改善箇所説明図

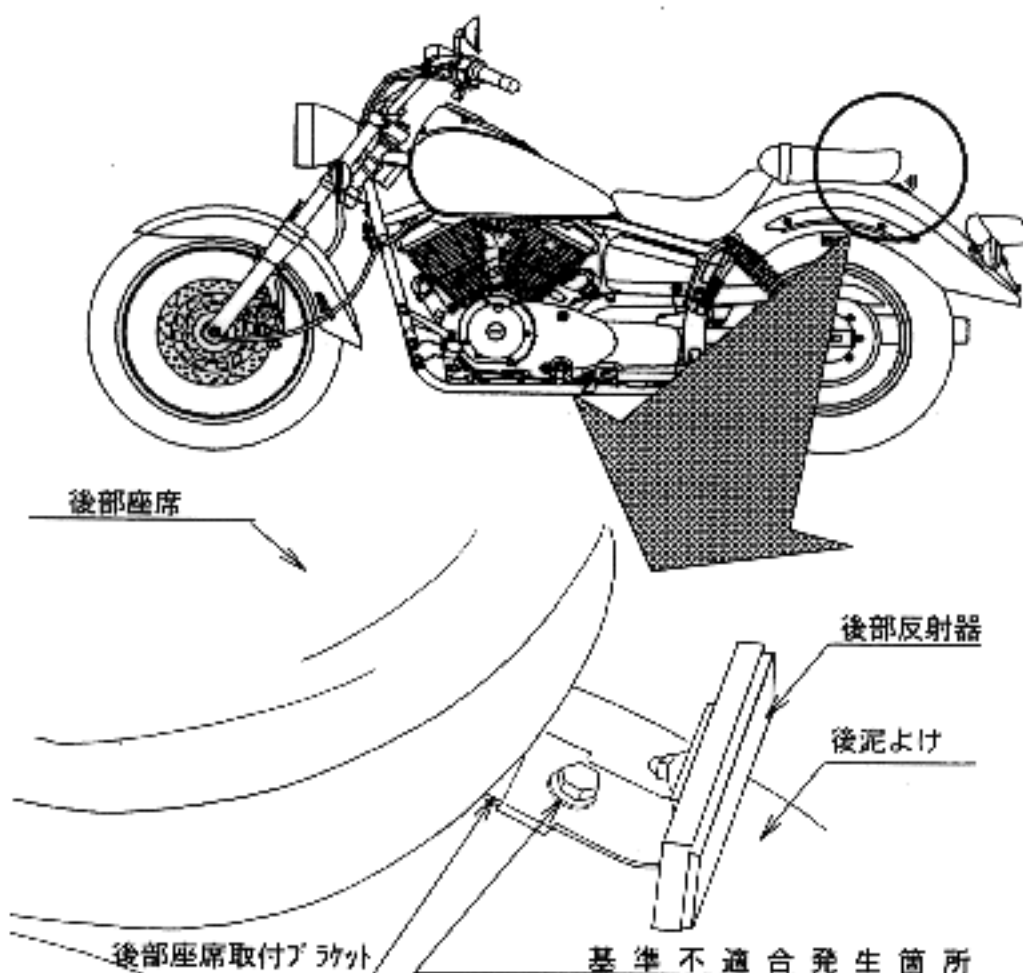
駐車等の場合で、停止している車両の姿勢を変えようとする際に、後部座席をつかみ強く引く動作を繰り返すと、後部座席及び後部反射器を取り付けているボルトが緩むことがあり、最悪の場合、当該ボルトが抜けて後部座席及び後部反射器が脱落するおそれがある。

改善の内容：全車両、後部座席及び後部反射器の取付部を対策品と交換する。

識別：対策車は後部座席取付ブラケットと後部反射器ブラケットが一体構造である。
